Keuringsverslag van een elektrische laagspanning- en zeer lage spanningsinstallatie

NIET CONFORM

Straatnaam	Persstraat
Huisnummer	7
Busnummer	
Postcode	3320
Gemeente	Hoegaarden
Land	België

Controlebezoek van een huishoudelijke installatie volgens (KB 08/09/2019) - AREI Boek 1- 6.5. en 4.2.4.3.

Afbeelding schakel- en verdeelbord:

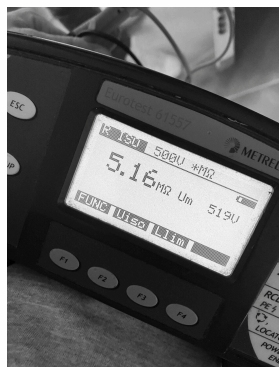
I5.09 De genaakbare, naakte onder spanning staande delen zijn onvoldoende afgeschermd. (Boek 1 Afdeling 5.1.4. en 4.2.2.3.)

I5.10 Niet gebruikte invoeringen van het verdeelbord zijn niet correct of onvoldoende afgedicht. (Boek 1 Afdeling 5.1.4. en 4.2.2.3.)

I5.11 Interne verbindingen en/of doorsnede van de verdeelrails en verbindingen in het bord zijn onvoldoende. (Boek 1 Onderafdeling 4.4.1.1. en 4.4.1.5.)

I5.14 Een alpolige scheidingsschakelaar is te voorzien om bord volledig spanningsloos te kunnen zetten. (Boek 1 Onderafdeling 5.3.5.1.B. en nota)
